**Avis délibéré
de la Mission régionale d'autorité environnementale
Provence-Alpes-Côte d'Azur**

**sur le projet de reconversion de la plateforme de la Mède sur
les communes de Châteauneuf-les-Martigues et de Martigues
(13)**

**N° MRAe
2021APPACA52/2936**

Avis du 23 septembre 2021 sur le projet de reconversion de la plateforme de la Mède sur les communes de Châteauneuf-les-Martigues et de Martigues (13)

Figure 3: schéma de la chaîne de production de biocarburants à base d'huile de palme certifiée.
Source : annexe I.

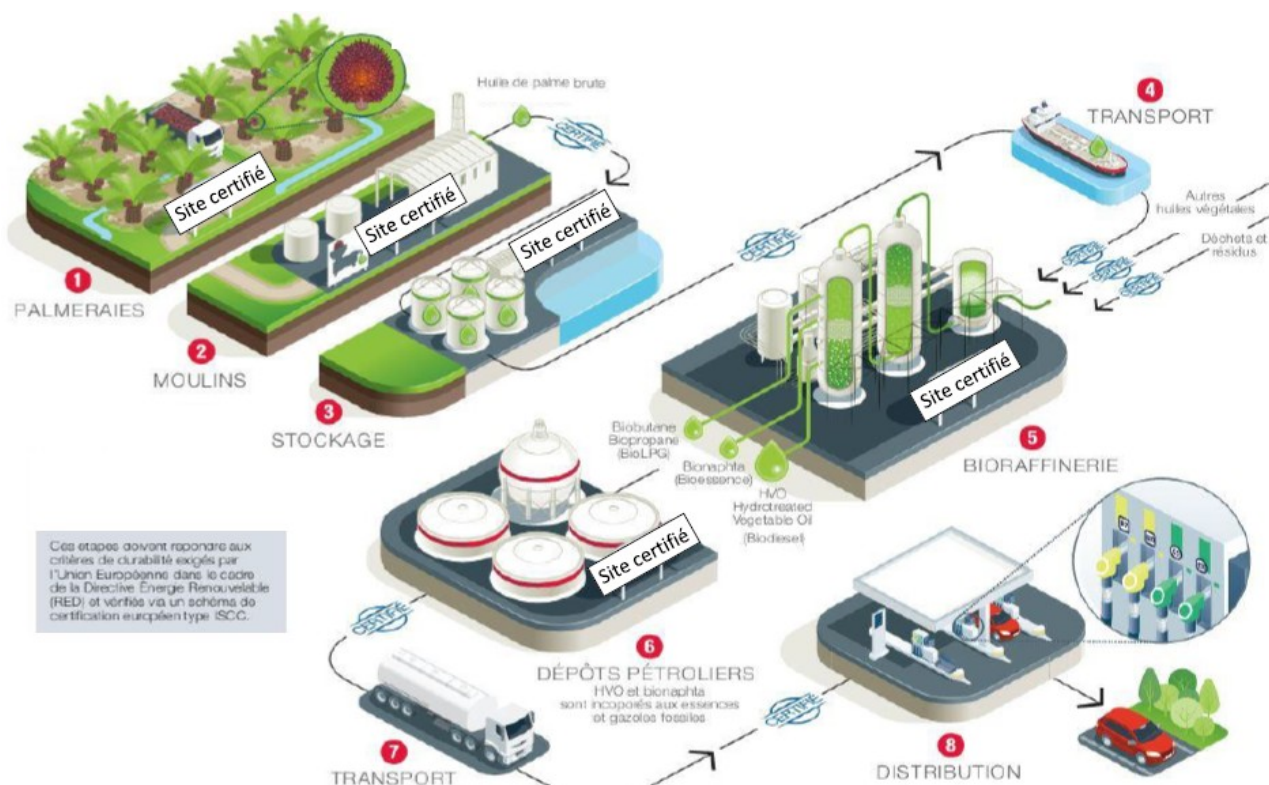
La MRAe relève que le dossier ne distingue pas clairement, pour chaque scénario (A, B C et D), le détail des quantités de GES émises par chaque grande source d'émissions :

- la production d'huiles végétales, en précisant la part pour chaque huile végétale approvisionnée (effet CASI¹⁶ inclus) ;
- le transport des huiles végétales (étape 4 de la figure 3), en précisant la part pour chaque huile végétale approvisionnée ;
- la plateforme de La Mède elle-même (cf. étapes 5 et 6 de la figure 3) dans sa nouvelle configuration « bioraffinerie ».

La MRAe recommande d'expliquer les raisons pour lesquelles les émissions de GES sont les mêmes quelles que soient les huiles végétales certifiées considérées, en précisant notamment

les émissions liées, d'une part à la production et, d'autre part au transport de chaque huile. La MRAe recommande également de préciser les méthodologies liées aux certifications de toutes les huiles végétales susceptibles d'être utilisées pour l'approvisionnement de la bioraffinerie, leurs conditions de mise en œuvre sur le terrain et leurs modalités de contrôle par TotalEnergies Raffinage France.

Figure 4: localisation des points de mesures acoustiques lors de la campagne des 08/10, 25 et 26/11/2019.
Source : annexe N4

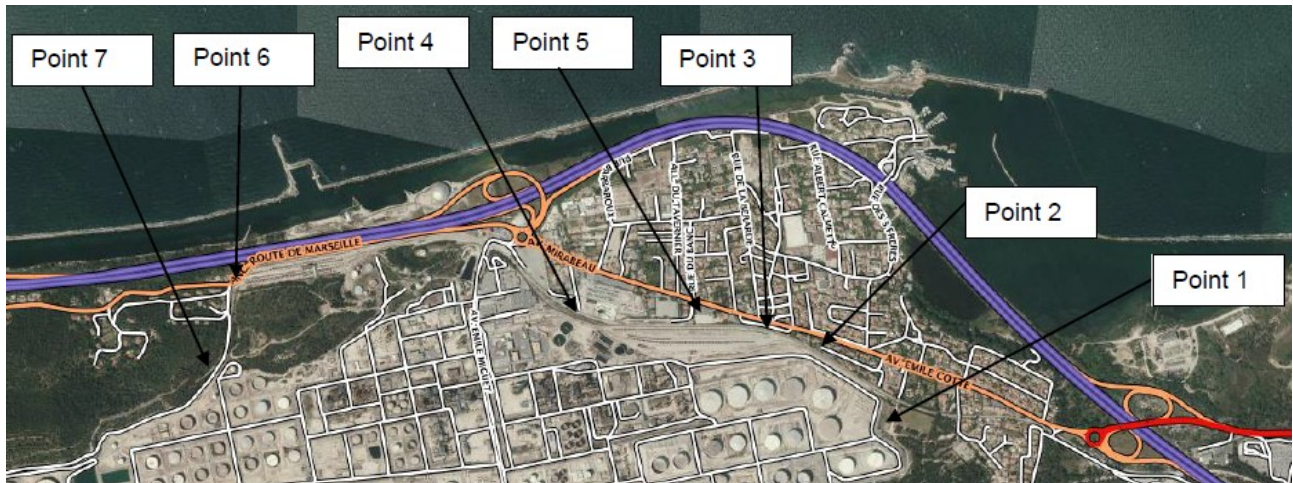
Selon l'annexe N4, par courrier en date du 08/11/2019, le préfet des Bouches-du-Rhône a signalé à TotalEnergies Raffinage France, que ses services³⁹ avaient reçu plusieurs signalements relatifs à des nuisances sonores, de la part du voisinage de la plateforme de la Mède depuis le démarrage des installations de production de biocarburants. Le préfet a demandé au maître d'ouvrage d'effectuer des mesures des émissions sonores des installations. Les mesures de bruit effectuées à proximité du projet, en périodes de jour et de nuit, les 08/10/2019, 25 et 26/11/2019, ont montré que les bruits émis par le fonctionnement des installations ne respectent pas les exigences réglementaires en période de nuit. Le niveau de bruit réglementaire de 60 dB(A) est dépassé sur les points 4 (60,5) et 5 (61,5) ; l'émergence réglementaire de 3 dB est dépassée sur les points 2 (+ 7) et 3 (+ 13,5).

Suite aux premiers travaux réalisés en mai 2020 sur le reformeur, une nouvelle campagne de mesures a été réalisée en juillet 2020, suite à une [mise en demeure du préfet](#), afin de mesurer l'efficacité des aménagements entrepris sur l'environnement sonore des installations. Selon l'annexe N5, les mesures de bruit effectuées à proximité du projet, en périodes de jour et de nuit, les 20 et 21/07/2020, ont montré que les bruits émis par le fonctionnement des installations ne respectent pas les exigences réglementaires en période de nuit. Le niveau de bruit réglementaire de 60 dB(A) est dépassé sur le point 5 (62,5) ; l'émergence réglementaire de 3 dB est dépassée sur le point 3 (+ 17).
